Fra: Anders Haugen
Sendt: onsdag 12. januar 2022 07:22
Til: Jan Roald Wolff Treni; Ole Johan Ingebrigtsen
Emne: SV: Nordhordaland Næringspark - gbnr. 212/132 Eikanger Øvre - Plassering av brannhydrant
Vedlegg: 2513-GH24_detalj hydrant.pdf

Fra: Jan Roald Wolff Treni <jan.roald.wolff.treni@alver.kommune.no>
Sendt: tirsdag 11. januar 2022 14:53
Til: Anders Haugen <anders@haugen-vva.no>; Ole Johan Ingebrigtsen <ole.johan.ingebrigtsen@alver.kommune.no>
Emne: SV: Nordhordaland Næringspark - gbnr. 212/132 Eikanger Øvre - Plassering av brannhydrant

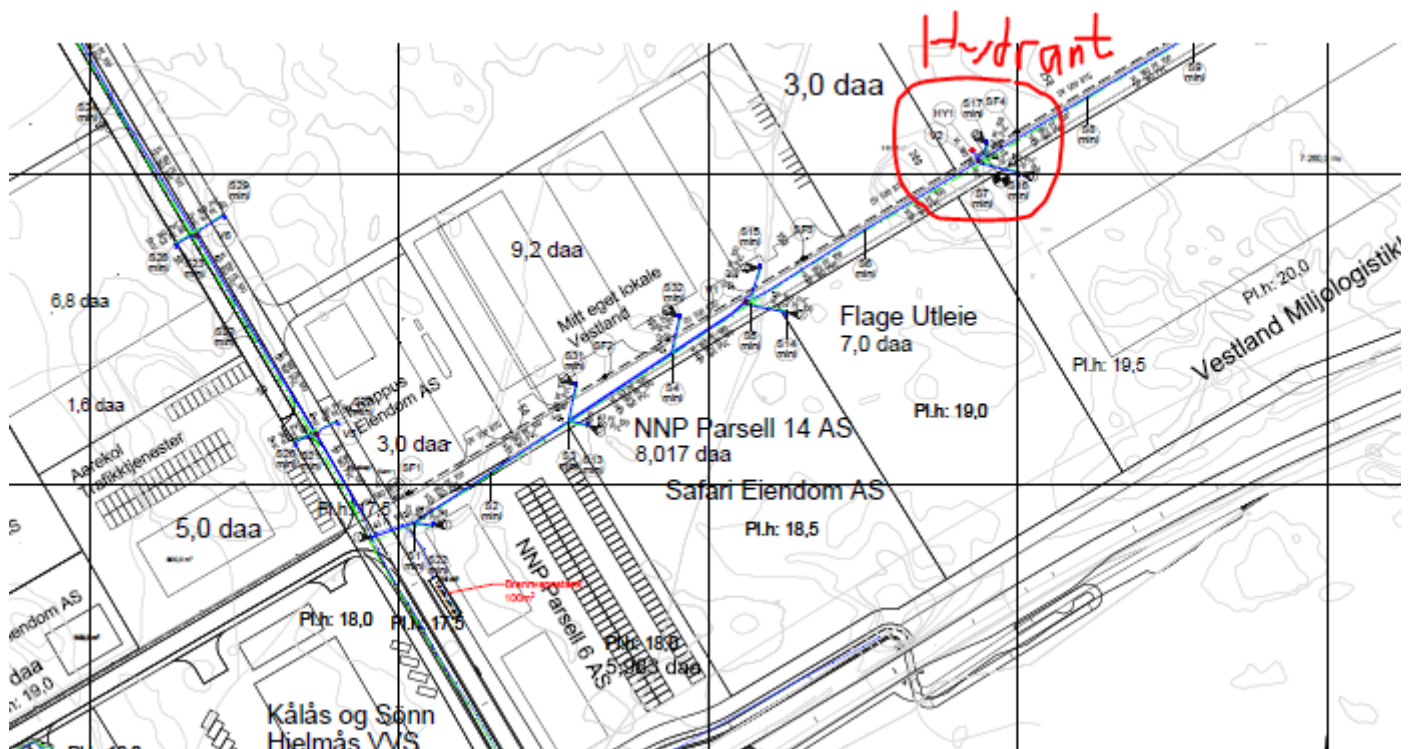
En liten bemerkning til hydranten.

Brannhydrant skal være utformet med spissende for bruk av baio. Det skal ikke være nedgravde bolteflenser. Baio hydranten har en brudd flens som etableres ca. 15cm over ferdig terreng, slik at den er lett tilgjengelig for driftspersonell.

P.d.d. er det bare INNVA som produserer disse hydrantene, se vedlagt PNG. eksempel og link:

Takk for rask tilbakemelding. Vedlagt følger ny detaljtegning på hydrant, med INNVA typen.
